RESPUESTA A PRIMERA INFORMACIÓN ACLARATORIA

NOTA DEIA-DEEIA-AC-0014-0902-2021

PROYECTO: JARDINES DE SAN PEDRO

PROMOTOR: JARDINES DE SAN PEDRO, S.A.

PLANTA DE SECCIONES Y ALINEAMIENTO
ESCALA = 1 : 750

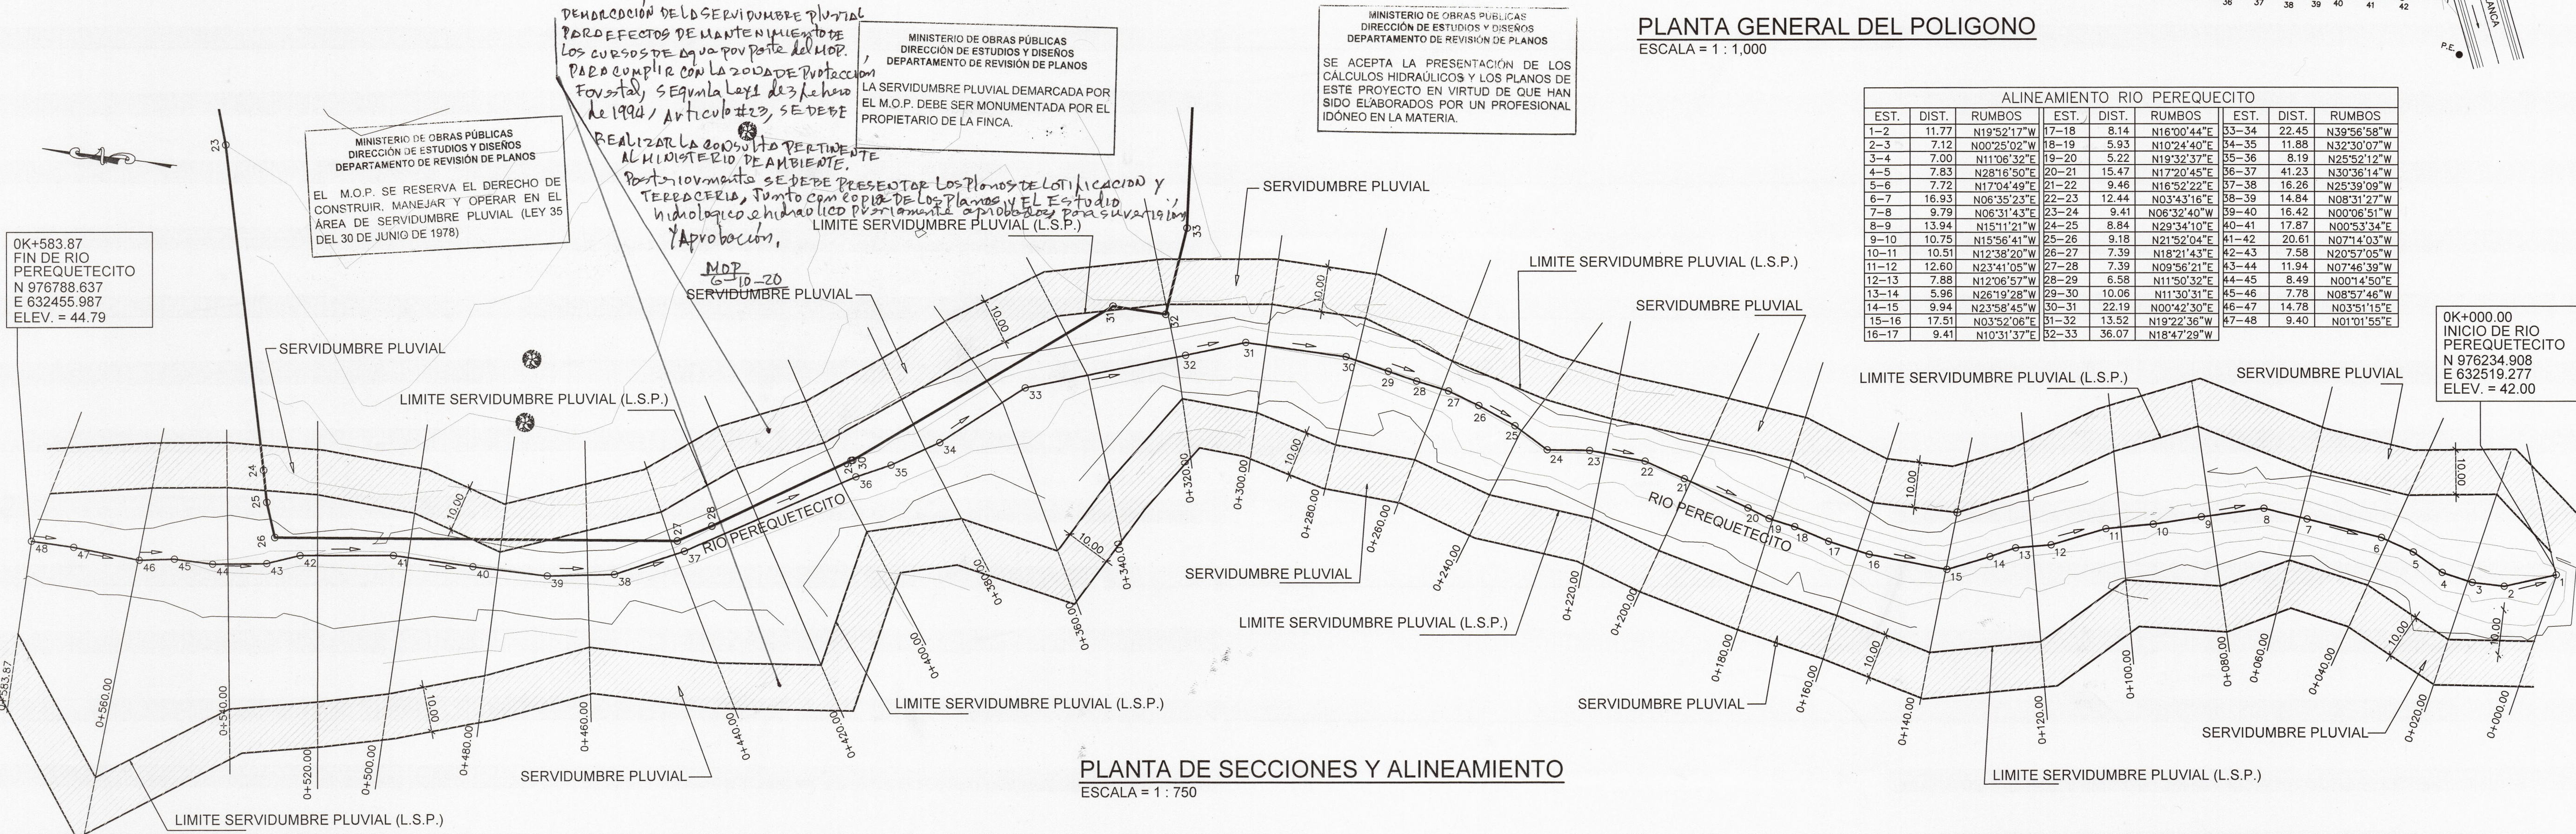
a. *Presentar plano donde se establece el área como planicie de inundación con sus respectivas coordenadas.*

Respuesta: Se adjunta planos aprobados por MOP de la Planta general de secciones y alineamiento, puede observar en planta general hoja 01 de modelación y en el documento escrito del estudio hidrológico que el proyecto está dejando retiro de zona de crecida máxima. Este retiro es mínimo de 10m, como se observa en la hoja 04 (secciones transversales). Por tanto, no se hará rellenos en esta zona de crecidas máximas, además que el **Nivel Máximo de Terracería (NMT)**, estará 1.50 m arriba de crecida máxima como se ha recomendado e indicado en el estudio hidrológico y en las secciones transversales.

Los rellenos se harán en la zona de infraestructuras, no se rellenará la zona de protección forestal, ni de servidumbre hídrica.
